**IMPIANTO DI PRODUZIONE DI ENERGIA DA
FONTE SOLARE FOTOVOLTAICA CON ACCUMULO
DENOMINATO "SASSARI 02"**

PROGETTO DEFINITIVO

Tav.:	Titolo:
Integr 00b	Integrazioni MIC

Data	Motivo della revisione:	Redatto:	Controllato:	Approvato:
Giugno 2022	Integrazioni MITE - MIC - Regione Sardegna	STC	FC	WHYSOL-E Sviluppo s.r.l.

Modulo Sistema di Accumulo – Vista in pianta

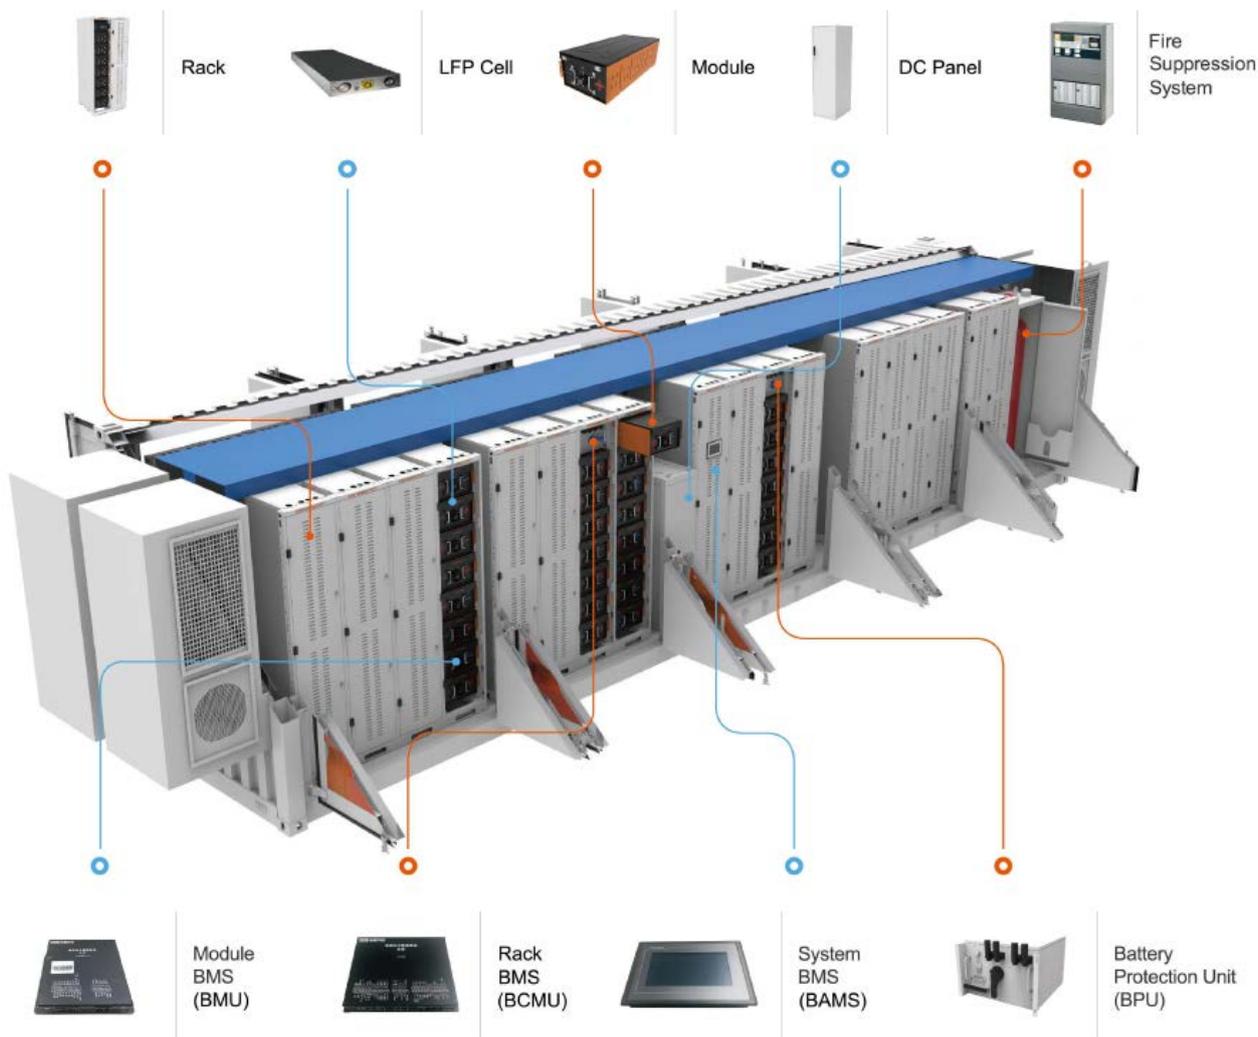
PUNTO 7. *L'integrazione del SIA della Relazione Paesaggistica e della Relazione Archeologica con riguardo alla volontà di realizzare un Sistema di Accumulo SdA di 120 MW da affiancare al "generatore fotovoltaico".*

Il dimensionamento del sistema di accumulo è stato progettato facendo riferimento ad un prodotto commerciale, costituito da Containers di batterie al Litio-Ferro-Fosfato (LiFePO4), fornite in container direttamente in campo, con capacità di 5 MWh e tempo di scarica / carica minimo di 2 h.

Il Sistema di Accumulo installato è suddiviso in 12 Moduli. Ciascun Modulo è, a sua volta, costituito da

- 4 Containers da 40' (dimensioni 12,2 x 2,5 x 2,9 m – lunghezza x larghezza x altezza) contenenti le Batterie per l'accumulo dell'Energia prodotta;
- 1 Containers da 30' (dimensioni 9,15 x 2,5 x 2,9 m – lunghezza x larghezza x altezza) contenente 4 Inverter c.c./c.a. da 2,50 MVA ciascuno.

- 2 Trasformatori BT/MT da 5 MVA ciascuno.

I container sono realizzati in lamiera di acciaio e posati su platee di calcestruzzo, mentre i trasformatori sono posati su vasche sempre in calcestruzzo. Vasche e platee hanno la parte interrata che non supera un metro di profondità.
